Formular de evaluare a condițiilor de accesibilitate a clădirilor publice

Categorii	Indicatori	Date colectate
Localitate, raion:	Cioropcani (Ungheni)	
Adresa, strada, nr.:	-	
Instituția:	BESV 35/28 Primăria	
Tipul instituției:	Administrație publică locală	
Latitudinea:	47.411146 ,	
Longitudinea:	27.715586

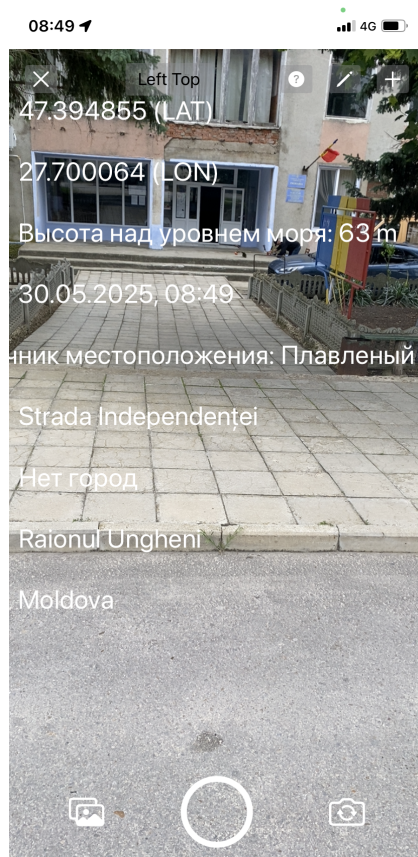
Grup sanitar în exterior:	Nu
Grup sanitar în interior:	Da . La Parter
Există indicatoare pe coridoare și pe ușă, care semnalează grupul sanitar accesibil:	Nu
Ușa de intrare WC interior, lățime:	54 cm Standard: ușă trebuie să fie de minim 90 cm
Prag ușă de intrare:	Prag cu înălțimea: 6 cm Standard: maxim 2 cm
Dimensiuni grup sanitar:	120 cm x 150 cm Standard: minim 160 x 180 cm
Ușa cabinei se deschide în :	Exterior Standard: exterior
Tipul vasului WC:	Pe podea
Vasul WC are bare de suport:	Nu
Mecanismul de scurgere a apei este:	Integrat în vasul WC
Lavuar/chiuveță:	Da , înălțimea de: 85 cm Standard: h - 85 cm
Este spațiu liber sub lavoar:	Da , dimensiunea de: 75 cm Standard: minim 67 cm
Este uscător de mâini:	Nu
Întrerupătoarele sunt poziționate la o înălțime de 80 până la 110 cm de la podea:	Nu
Toaleta este echipată cu sistem/buton de alarmă:	Nu
În toaletă sau cabine există cuier pentru haine:	Nu
Culori contrastante:	Nu Standard: este o diferență de culoare contrastantă (culori închise / culori deschise) între perete și podea

Colacul de WC este de o culoare contrastantă cu vasul de WC:	Nu
Iluminare bună (lumină de zi și lumină artificială) în WC:	Da

Fig. V.42.a Amenajarea unei cabine WC adaptate - tip A

Fig. V.43.a Amenajarea unei cabine WC adaptate - tip B
